Herinrichting Korte Muiderweg

Alternatieven verder uitgedacht vanuit een groot aantal bewoners van Weesp, Weespersluis en Muideren.

Het doel van dit document is om alternatieven te bieden voor het huidige DO van de Korte Muiderweg. Het huidige DO stuit op grote bezwaren bij een groot aantal bewoners van Weesp, Weespersluis en Muiden.

2. Uitwerking oplossing 1: Tracé verschuiving in oostelijke richting:

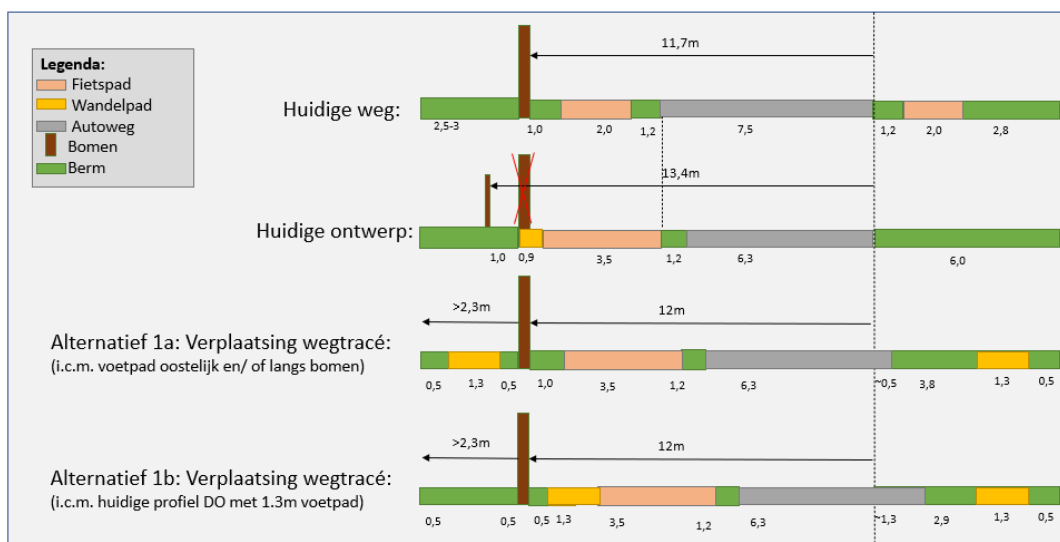
Het uitgangspunt van het ontwerp volgens de ontwerpnota is behoud van bomen. Het uitgangspunt wat ook is gehandhaafd en niet duidelijk is gedocumenteerd in de ontwerpnota is het behoud van de huidige wegfundering. In het SO werd nog uitgegaan van 17 bomen verwijderen in het DO zijn dit er inmiddels 39. In het SUOK wordt er gesproken over een herinrichting van de Korte Muiderweg maar niet een her-asfaltering waar nu door het GEM op aan wordt gestuurd. Dit uitgangspunt conflicteert met het uitgangspunt behoud van bomen. Het laten schieten van dit uitgangspunt zou veel ruimte opleveren en ervoor zorgen dat er haast geen bomen gekapt moeten worden. Dit is de eerste aanbeveling. Hieronder in het figuur met de zwarte lijn weergegeven.

- De ruimte oostelijk van de Korte Muiderweg is 6m en die verliest zijn functie als obstakelvrije zone bij een afwaardering naar 50km/hr. Voor een 50km/hr met stoeprand is in principe naast wat schrik afstand weinig ruimte noodzakelijk. (zie bijlage 2)

- Bij het ontwerp Binnen de Bebouwde kom wordt de weg ook oostelijk verschoven.
- Huidige ontwerp en principeprofiel kan blijven bestaan en voetpad kan zelfs verbreed worden. Hiermee heeft deze aanpassing weinig impact op de uitwerking van het DO. Daarmee voldoet dit ontwerp ook aan het tweede verbeterpunt vanuit de bewoners

- De huidige fundering is al meer dan 50 jaar oud en verwachting is dat deze niet meer voldoet aan de huidige eisen (zoals ook omschreven in de wegopbouw in het dwarsprofiel; 300 mm hydraulisch menggranulaat).

- Argument dat de grond te slap is kan opgelost worden met grondverbetering. De nieuwe ontsluitingsweg rond de wijk is op nog slechtere grond aangebracht, dus technisch is het mogelijk.

- Eventuele kabels en leidingen die er liggen kunnen verlegd worden. Dat is ook gebruikelijk bij een herinrichting van een weg om deze gelijk te vernieuwen en mee te nemen.

- Er is zelfs ruimte om een halve rijbaan oostelijk te verschuiven. Dit kan in de uitvoering voor minder hinder zorgen omdat de huidige weg open kan blijven terwijl de nieuwe weg aangelegd wordt. Zodra die klaar is kan de huidige weg aangepakt worden en het nieuw aangelegde stuk berijdbaar blijven.

- De minimale afstand die de weg opgeschoven hoeft te worden is 50cm wanneer er gekozen wordt het voetpad achter de bomen langs te laten gaan. Met een 90cm voetpad langs het fietspad zou er maar 90cm oostelijke verschuiving noodzakelijk zijn en voor een 130cm voetpad zou de weg 130cm oostelijk moeten worden verschoven, zie onderstaand figuur.

- Bij de rotondes waar de ruimte het krapst is kan de bocht die nu in het tracé zit scherper worden gemaakt. Dit zorgt ervoor dat er minder hard gereden gaat worden en is mogelijk binnen de SWVV richtlijnen maximale boogstralen 50km/hr.
- In het SO is er altijd gepresenteerd dat er met maatwerk meer mogelijk is om bomen te behouden.
- In de uitwerking is te zien dat er haast alle grote populieren kunnen blijven staan en niet gekapt hoeven te worden. Zie groene ingekleurde bolletjes in het onderstaande figuur en bijlage 1.

3. Uitwerking oplossing 2: Voetpad oostzijde van de weg:

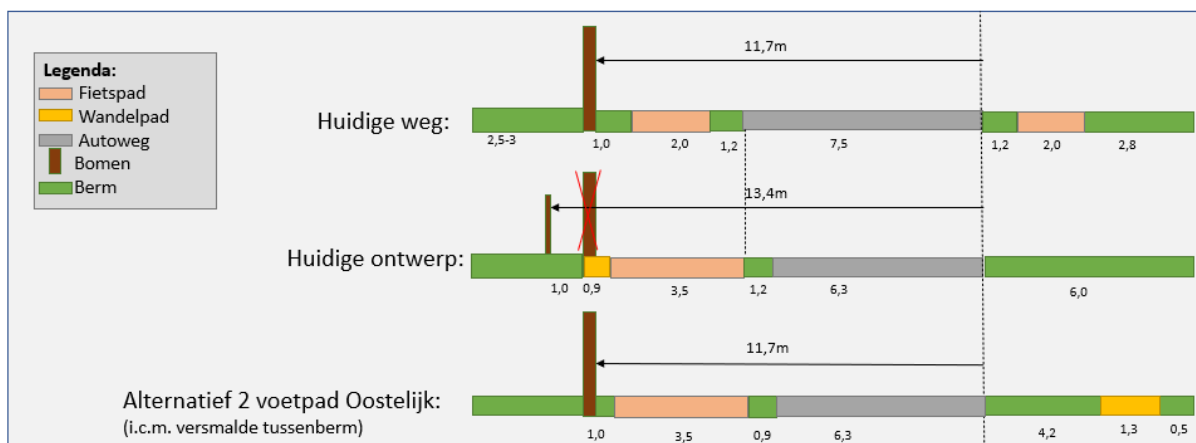
Indien het GEM niet meegaat in het verschuiven van het tracé oostelijk, dan is er nog de mogelijkheid om het voetpad naar de oostkant te verplaatsen met oversteekplekken bij de rotondes. Hieronder in het figuur met gele lijn weergegeven.

- Deze oplossing kan ook gecombineerd worden met oplossing 1 en oplossing 3.
- Het voetpad oostelijk kan gecombineerd worden met de tracé verschuiving. Binnen die 6 meter zit genoeg ruimte.

- Oversteekplekken met zebrapaden is mogelijk met de huidige indeling van de rotondes en de breedte van de middengeleiders van 3 meter. Deze zou zelfs 2.5m kunnen zijn volgens de ASVV richtlijnen. (zie bijlage 2)

- Voetpad aan de oostzijde met een aantal VOP geeft de bewoners die aan de oostzijde wonen óók gelegenheid om veilig met de fiets/lopend over te steken en bij hun woning te komen.

- In het SUOK wordt niet gesproken over de positie van het wandelpad, alleen over de positie van het fietspad. Deze ruimte is er dus om in het ontwerp mee te nemen Het projectgebied van het GEM loopt ook tot de slootgrens, dus ook daar zit ruimte binnen het SUOK.

- Een wandelpad zou half verhard niet veel hoeven te kosten en kan evt. komen te liggen op de plaats van het huidige fietspad wat daar nu oostelijk ligt. Het huidige fietspad zou zelfs als wandelpad in gebruik kunnen worden genomen. Het wandelpad van 90cm in het ontwerp kan ook breder uitgevoerd worden, bijvoorbeeld 1.3m zoals ook binnen de bebouwde kom gebeurt.

- Bij de rotondes zit weinig ruimte vanwege dat deze tegen de grens van de sloot zijn ontworpen.
 - Met een lokale houten damwand kan dit worden opgelost doordat er ruimte wordt gewonnen. Zie voorbeeld rotonde Leeuwenveldseweg (nabij tankstation)

- Ook de breedte van de middengeleider kan verkleind worden naar 2.5m volgens de ASVV richtlijnen. (zie bijlage 2)
 - Er kan ook gekozen worden de straal van de rotonde gelijk te trekken met de rotonde aan het einde van de Korte Muiderweg bij de tunnel die 15meter straal heeft en dus 2 meter zou schelen. Hetzelfde type verkeer gaat over beide rotondes.

Uitgangspunten herzien opbouw profiel

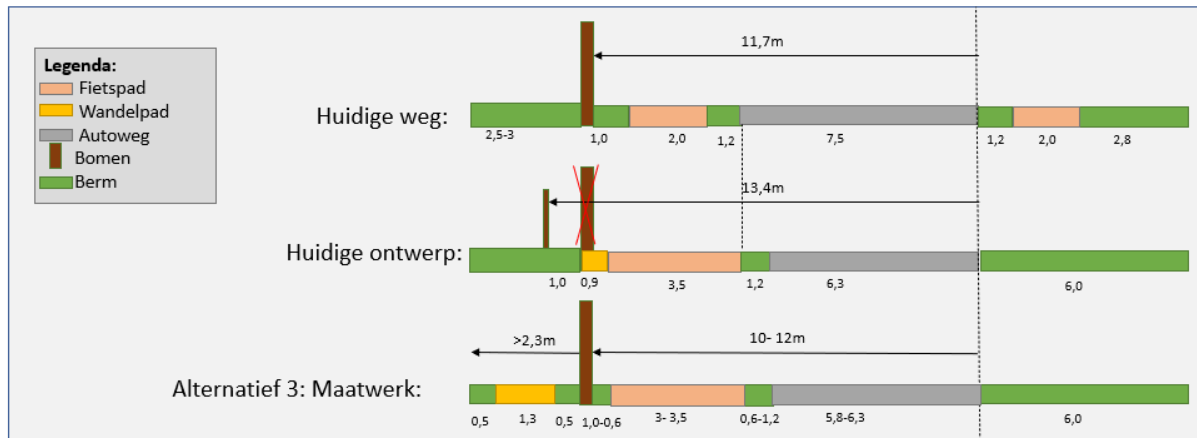
Het huidige ontwerp is opgebouwd met 6,3m weg, 1,2m tussenberm, 3,5m fietspad en 0,9m wandelpad met een totaal van 11,9 meter. Dit ontwerp komt niet uit met de bestaande bomen gezien vanuit de kant verharding en heeft tot gevolg dat haast alle bestaande Populieren moeten verdwijnen.

- Wandelpad achter de bomen langs of tussen de bomenrijen door, zoals ook nog in het SO van GEM is opgenomen.
- Bij gebrek aan ruimte lokaal beschoeien van de kade toepassen of vlonderpad om ruimte te winnen zodat wandelpad alsnog achter de bomen langs kan.

- Bij gebrek aan ruimte het dwarsprofiel aanpassen met bijvoorbeeld
 1. Smallere tussenberm.
De huidige tussenberm wordt gelijk gehouden met die van 80km/hr. Voor een 50km/hr zou de tussenberm ook kleiner uitgevoerd kunnen worden. Dit uitgangspunt is nergens onderbouwd in de ontwerpnota. Deze zou minimaal zelfs met 0,6m uitgevoerd kunnen worden.

2. Smallere ruimte tussen boom en fietspad
Breedte van de obstakelvrije zone tussen fietspad en de bomen. Die is nu 1m maar kan ook 0,63m volgens fietsrichtlijnen.

3. Smallere wegbreedte
Huidige wegbreedte is 6.3 meter. Er kan ook gekozen worden de minimale wegbreedte aan te houden. Deze is volgens de SWVV richtlijnen 5.8m Voor een weg binnen de bebouwde kom is zelfs 5.5m mogelijk. (zie bijlage 2)

4. Smaller fietspad
In de ontwerpnota staat niet beschreven hoe intensief het fietspad gebruikt wordt. Volgens de SWVV richtlijnen hoeft het voetpad pas groter dan 3.5m bij meer dan 750 fietsers per uur als piekbelasting. Een lokale versmalling naar 3.25m zoals in de huidige ontwerpnota over wordt gesproken zou al ruimte winnen. (zie bijlage 2)

Blad 1:

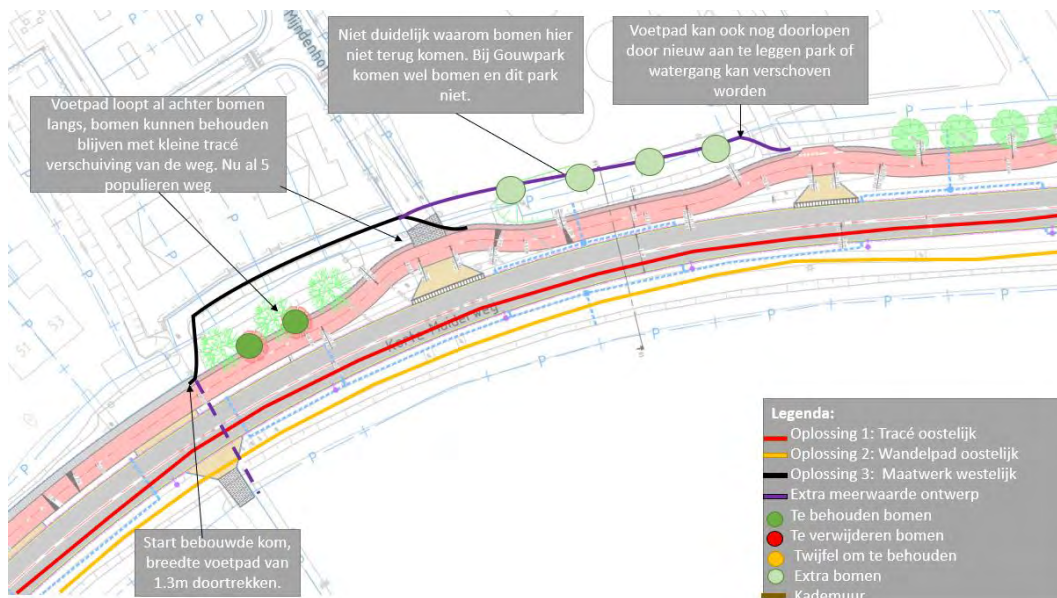
- Er loopt al een voetpad achter de huidige bomen die nu gekapt moeten worden langs de huizen. (zie figuur hieronder)
- De impact van het verwijderen van de bomen is eigenlijk groter omdat er al vijf populieren zijn gekapt voor de uitrit van het Meijndenhof, zie onderstaand figuur.

- Gebruik huidig wandelpad achter de bomen, dan kunnen de huidige populieren blijven staan.
- Gezien de situatie van deze woningen en de huidige ontwikkeling qua woningbouw is de locatie van kom-grens niet meer logisch. Kan gecombineerd worden met KES behoud parkeervakken lokale bewoners. Gezien de totale ontwikkeling rondom de Korte Muiderweg is het geheel opnemen van de Korte Muiderweg binnen de bebouwde kom misschien nog wel het meest wenselijk.
- Trek de lijn van bomen door langs het park met nieuwe aanplant van populieren in het park voor consistent beeld. Dit principe van open blik vanuit het park is niet consistent doorgevoerd en er valt landschappelijk ook wat voor te zeggen om de lijn van populieren door te trekken. Het park moet nog aangelegd worden dus daar is ruimte voor een wandelpad door het park in het ontwerp mee te nemen.

Blad 2:

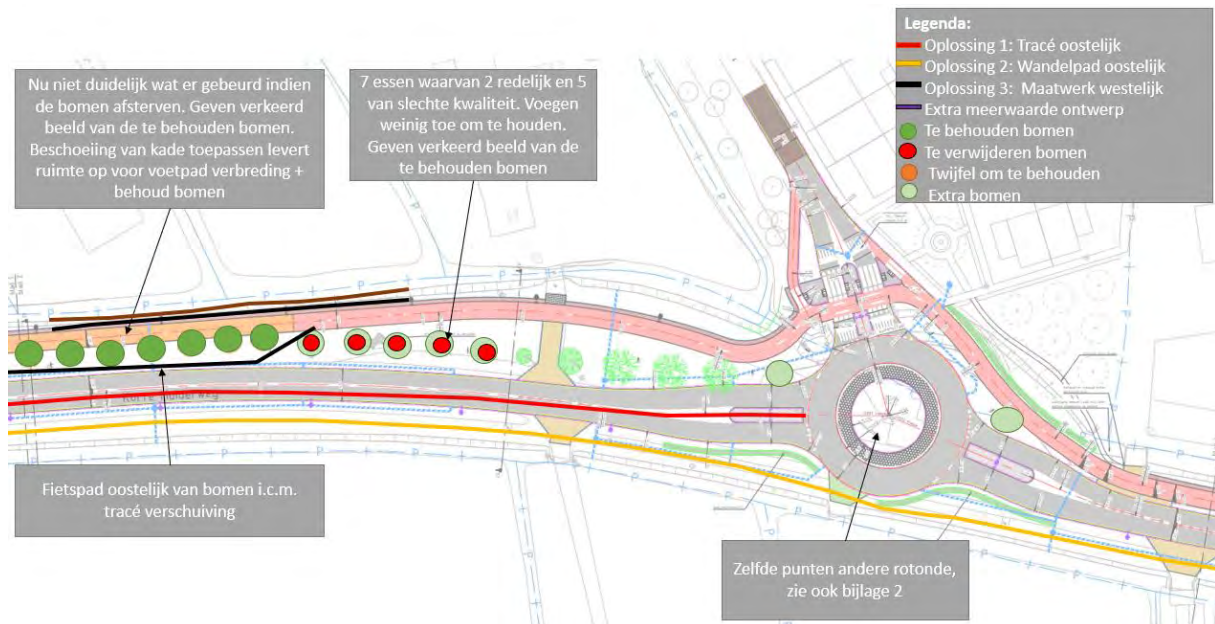
- Er is nu niet beschreven wat er gebeurt indien de bomen afsterven bij de uitvoering. Geeft hiermee een verkeerd beeld van de te behouden bomen. Kans dat de bomen niet behouden kunnen worden is reeel. Er wordt nu uitgegaan van behoud van de huidige fietspad fundering. Deze is waarschijnlijk onvoldoende en zal vervangen moeten worden, waardoor direct conflict ontstaat met de boomwortels. Het fietspad zal verder bij de bomen vandaan moeten liggen.
- 7 essen die behouden worden, daarvan zijn er 2 van redelijke staat en 5 van slechte staat. Ze zijn daarnaast klein en hebben relatief weinig toegevoegde waarde. (zie foto hieronder)

- Door lokaal beschoeiing toe te passen kan er ongeveer een meter ruimte worden gewonnen die gebruikt kan worden voor het voetpad waardoor deze verbreed kan worden.
- Fietspad oostelijk van de bomen i.c.m. tracéverschuiving van de weg.

Blad 3:

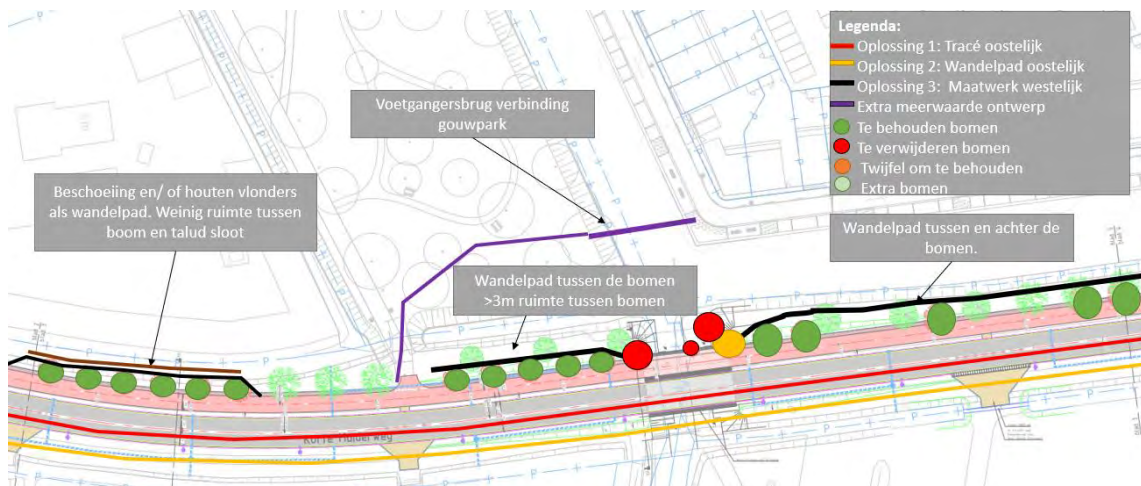
- Het zuidelijkste stuk is het krapste stuk van het tracé als er niet gekozen wordt om de weg op te schuiven in oostelijke richting. Meer noordelijk is er zowel voor als na de sluis veel ruimte tussen de bomen voor een wandelpad.

- Voor verbreding watergang lijkt het noodzakelijk een stuk of 3 a 4 bomen te kappen.
- Uitgangspunt om park open te verbinden met de weilanden wordt niet consistent gehandhaafd.

- Laat het wandelpad tussen de bomen lopen. Daar zit meer dan 3 meter ruimte tussen. Dit zou op deze plek ongeveer 10 populieren schelen die anders gekapt moeten worden en mogelijk nog 1 extra bij de sluis.
- Voor het smalste stukje met de bomen langs de watergang
 - Oostelijk verschuiven van het wegtracé lost het probleem op.
 - Nu is het niet duidelijk wat er met het terrein van het gebouw met het rieten dak gebeurt. Indien dit ontwikkeld wordt kan de watergang verschoven worden om ruimte te creëren.
 - Lokaal kan hier een smaller wandelpad worden gehandhaafd.
 - Lokaal kan hier een vlonder worden gemaakt boven de watergang.
 - Ook een beschoeiing/ damwand kan hier ruimte winnen om het voetpad tóch achter de bomen langs te laten lopen.

Blad 4:

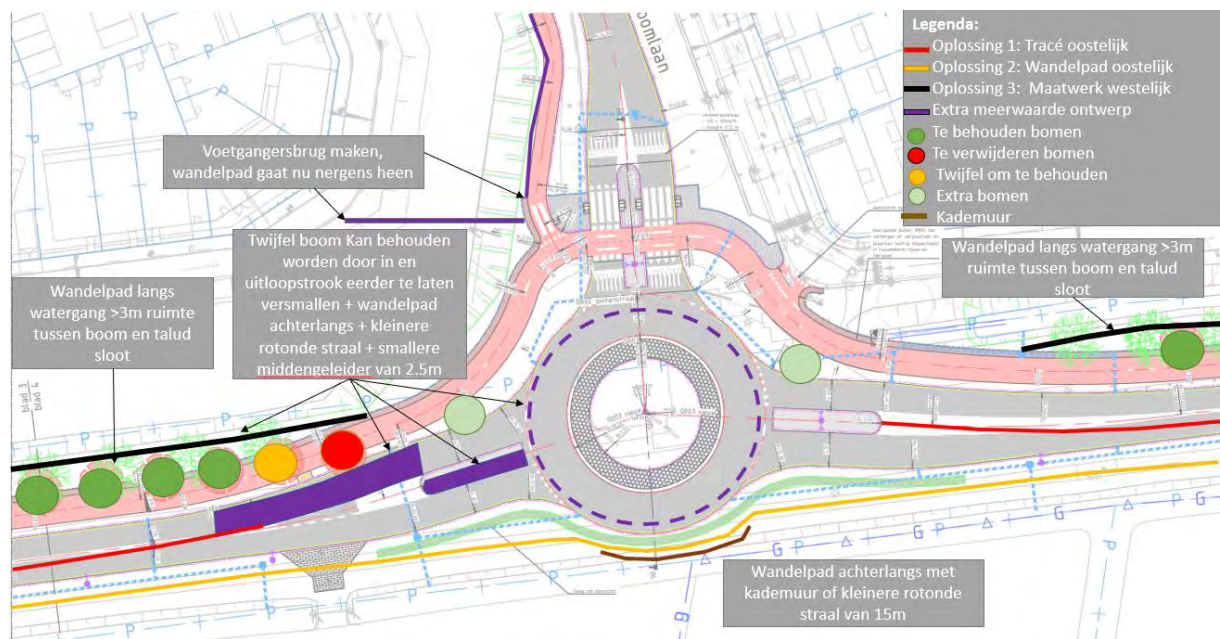
- Alle 8 populieren zouden moeten wijken.
- De rotonde is vrij groot, zie bijlage uitgangspunten rotonde
- Ruimte achter bomen tot watergang is groot met meer dan 3 meter.

- Gebruik de ruimte om het voetpad achter de bomen langs te laten lopen. Dit zou op deze plek 7 populieren schelen zoals ook in het SO het geval was.
- Voer de rotonde kleiner uit of positioneer deze iets meer noordelijk zodat er nog meer populieren gespaard kunnen blijven. (zie uitgangspunten rotonde verderop)

Blad 5:

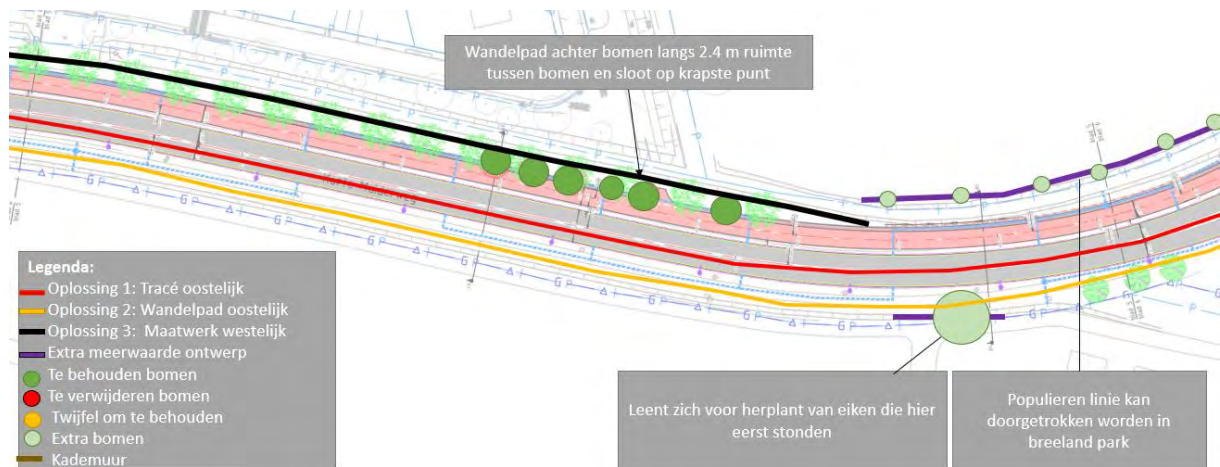
- Ruimte achter de bomen is 2.4m en kan uitgebreid worden met beschoeiing/damwand

- Wandelpad achter de bomen langs te laten lopen. Ruimte is op krapste punt 2.4m wat groter is dan de benodigde 2.3m voor een voetpad van 1.3m met twee keer 50cm obstakelvrije ruimte. Voor een smaller voetpad is er nog meer ruimte.
- Ook hier kan de ruimte, net als in het Weesperluispark, gezocht worden in het Breedlandpark. Wandelpad en bomenrij kunnen door het Breedlandpark lopen. Ook kan de sloot hier verlegd worden zodat wandelpad en bomenrij doorlopen langs het fietspad. Er kan in ieder geval een robuuste aansluiting gemaakt worden met het park.
- Oostelijk plukjes andere typen bomen. Daar bijvoorbeeld eiken terug laten komen als ander soort boom.
- Wandelpad beter met Muiden verbinden.

Blad 6:

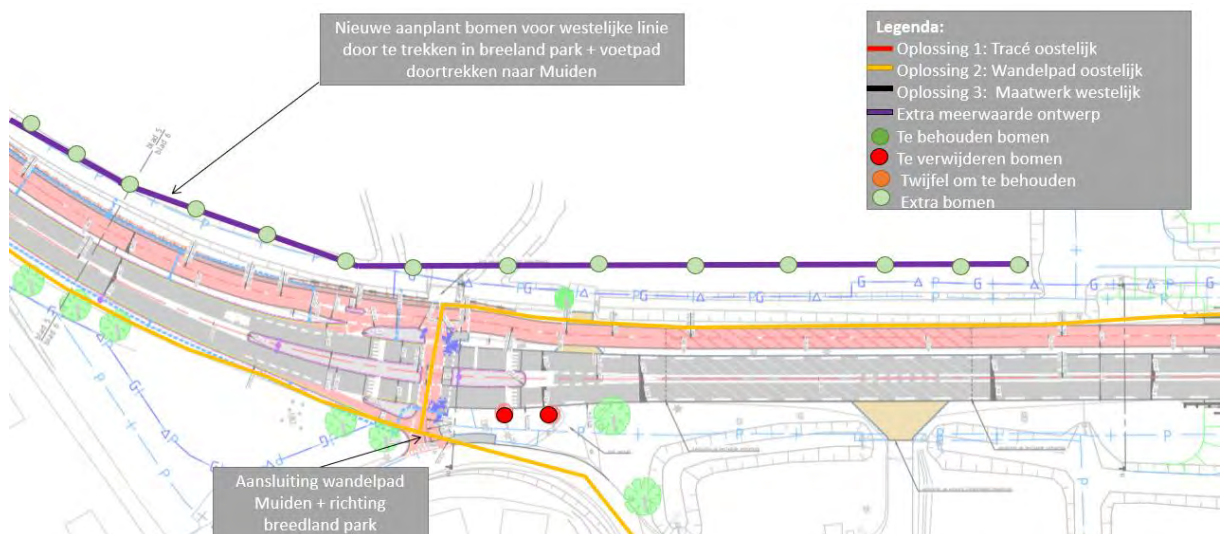
Els links in het onderstaande plaatje telt mee als de te behouden boom. Deze boom stond in het SO nog niet genoemd. Lijkt gezocht om het aantal de behouden bomen op te krikken en draagt bij aan een verkeerd beeld van het te behouden aantal bomen. Bovendien staat deze boom op de duiker in de watergang, en lijkt daarmee vanuit beheer niet te handhaven waardoor de kans is dat deze alsnog zal verdwijnen.

- De twee kleinere essen aan de oostkant die weg gaan zijn terecht en zijn in een slechte conditie

- Westelijke lijne met populieren doortrekken in Breeland park.
- Wandelpaden doortrekken naar Muiden via zowel de vecht als de huidige weg.

Rotonde

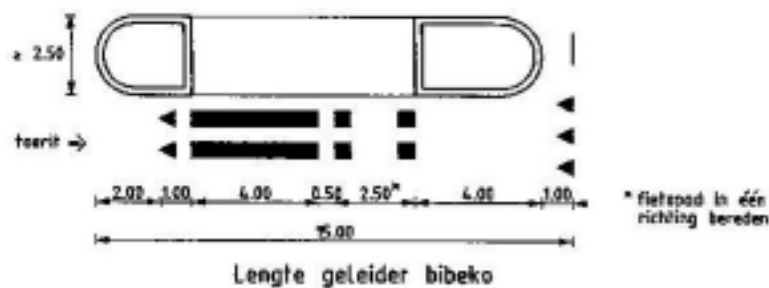
- Voer de rotonde hetzelfde uit als aan het einde van de Korte Muiderweg met een boogstraal van 15 meter onder het principe gelijkwaardigheid in rotondes.
- De middengeleider is nu 3m breed die maatvoering kan ook 2.5m binnen de bebouwde kom volgens de richtlijnen. Hier zit nog ruimte om de te besparen die dicht bij de rotonde liggen bij de Vechtstroomlaan.

- De aansluitende rotonde takken zijn nu met een breedte van 4 en 4.5m is de maximale maatvoering en kan ook smaller uitgevoerd worden met 4 en 3,5m. Dit zou bij de Vechtstroomlaan ruimte schelen om de bomen te behouden. Daarnaast kan er ook gekozen worden om de takken na de middengeleider al terug te brengen naar de rijbaan breedte.
